## HØJHUSENES PLACERING OG HØJDER

### "Carlsberg II" - Supplerende høring om lokalplanforslag og kommuneplantillæg

## Revideret plan for højhusene

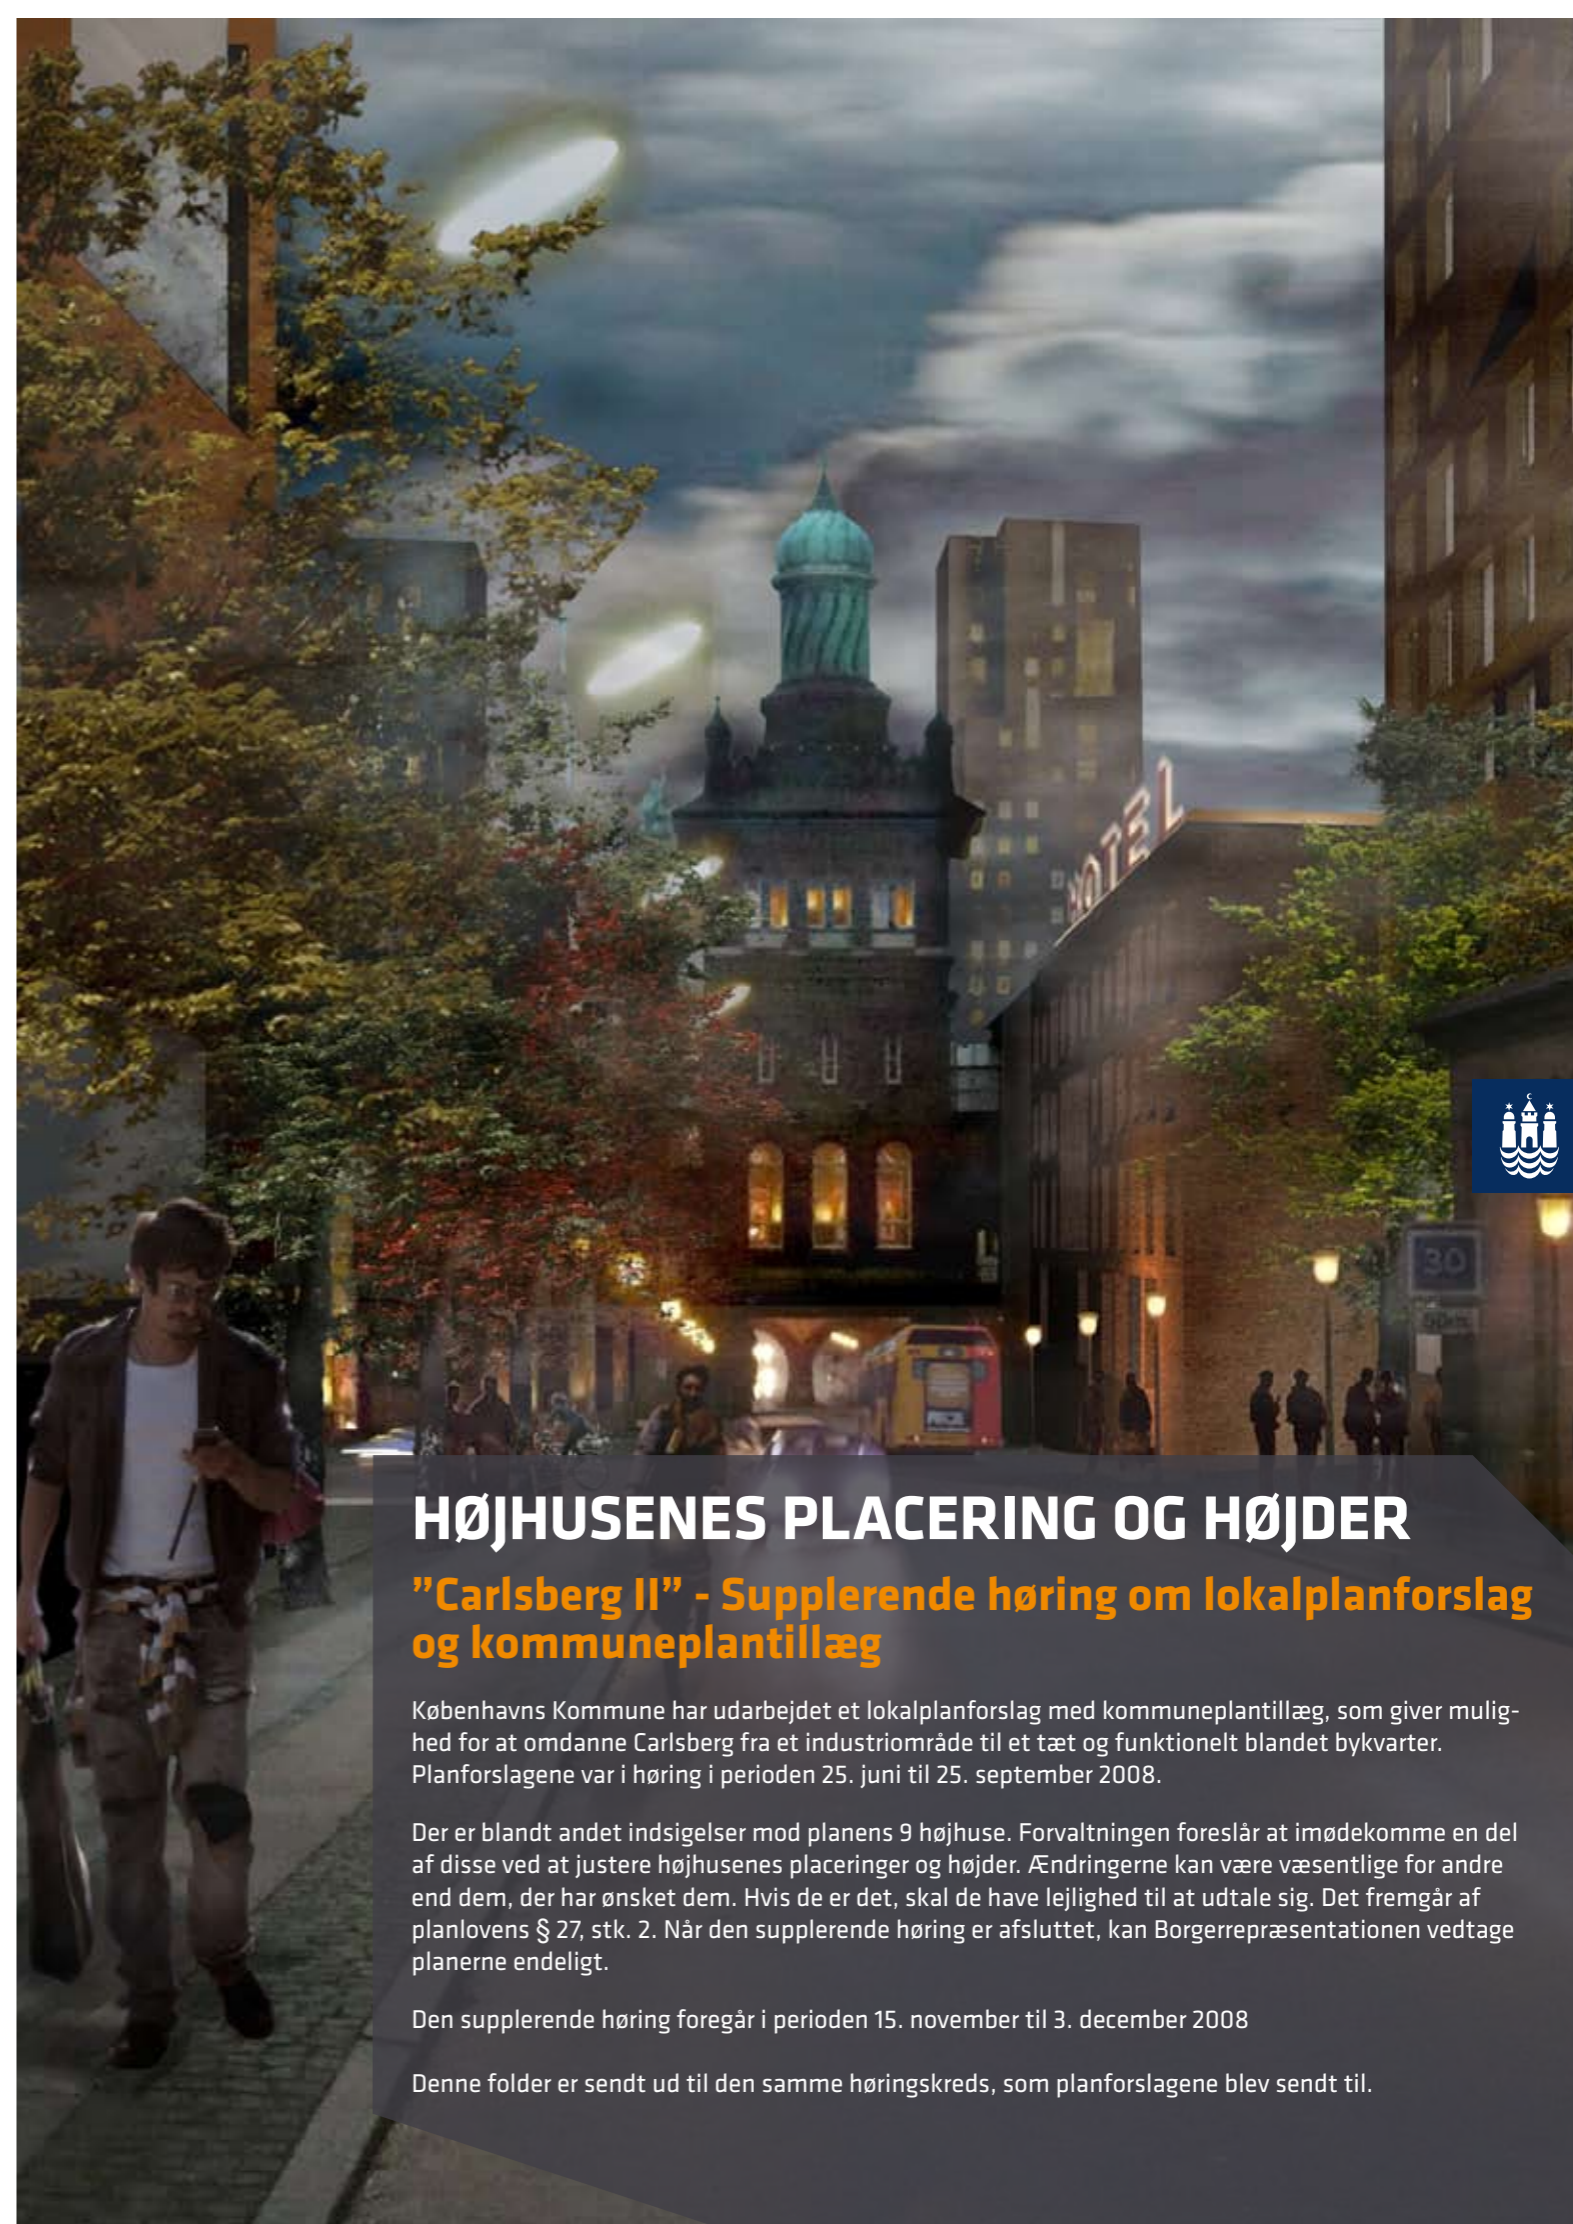
Visualiseringerne viser den sydlige del af Kulturpladsen. Øverst ses resultatet af lokalplanforslagets placeringer af højhuse og nederst ses resultatet af den justerede højhusplan: Her er det højeste højhus nr. 3 på 120 meter placeret ved siden af Mineralvandsfabrikken. Længere tilbage ses højhus nr. 9 ved Bryghuspladsen. Dette højhus er øget fra 50 til 80 meter.

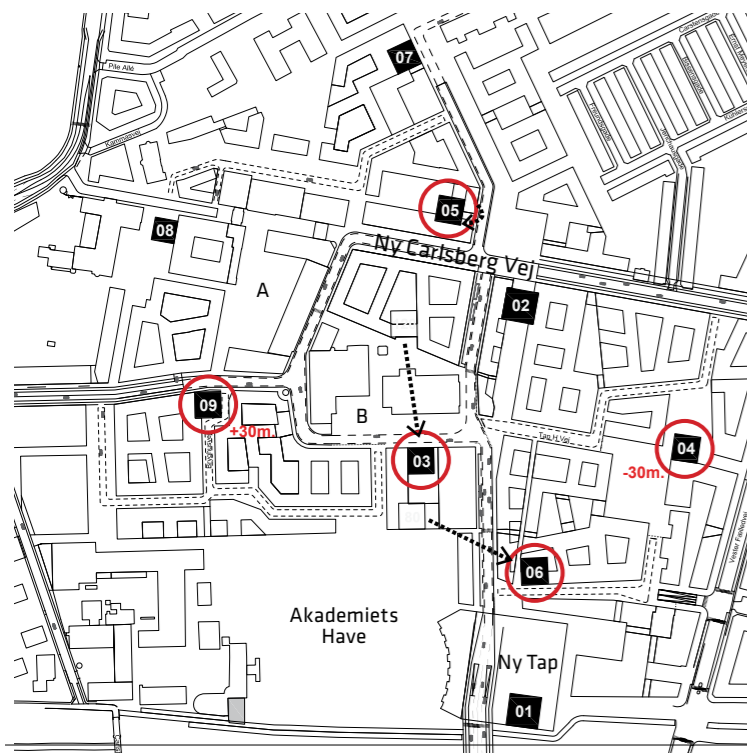
De røde ringe markerer, hvilke højhuse, der ændres på: Højhus nr. 3, 5 og 6 flyttes og højhus nr. 4 og 9 ændrer højde.

- Højhus nr. 3 flyttes ca. 100 m. mod syd, fra den nuværende placering nord for Kraftværket til en placering vest for Mineralvandsfabrikken. Dette forbedrer lysforholdene i Humleby og bevirker, at Humleby kun får skyggevirksomhed fra to højhuse (nr. 2 og nr. 5). Den nye placering giver højhuset en direkte tilknytning til den aktive del af "Kulturpladsen" (B), og vindklimaet på pladsens nordside forbedres.
- Højhus nr. 5 flyttes cirka 10 meter indad i det byggefelt, det er placeret i. Dette forbedrer vindklimaet på terræn og giver mere luft i forhold til de to højhuse i nærheden.
- Højhus nr. 6 flyttes fra byggefeltet nord for Akademiets Have til byggefeltet nord for Ny Tap. Dette forbedrer vindforholdene i Akademiets have.

- Højhus nr. 4, der er nærmeste højhus til Vesterbro, reduceres i højden fra 80 til 50 meter. Dette giver færre skyggevirksomheder på naboområdet øst for Vester Fælledvej.
- Højhus nr. 9, der er placeret centralt i området i god afstand til nuværende naboer, øges fra 50 til 80 meter, så det fremtræder mere markant i forhold til den store "Bryghusplads" (A).

- På lokalplanens tegning nr. 5A justeres placering af højhuse. Højhus 3 flyttes fra byggefeltet bag Kraftværket til byggefeltet vest for Mineralvandsfabrikken. Højhus 5 flyttes cirka 10 meter indad i det byggefelt, det er placeret i. Højhus 6 flyttes fra byggefeltet nord for Akademiets Have til byggefeltet nord for Ny Tap.
- Lokalplanens § 5. stk. 1 litra i justeres, så det fremgår, at højhus 4 skal opføres i 50 meters højde og højhus 9 skal opføres i 80 meters højde
- Relevante illustrationer, beskrivelser og skyggediagrammer i lokalplanens del I og II justeres.
- Kommuneplantillæggets Kort C justeres, så placering af højhuse samt højdeangivelser svarer til det ovenfor beskrevne.
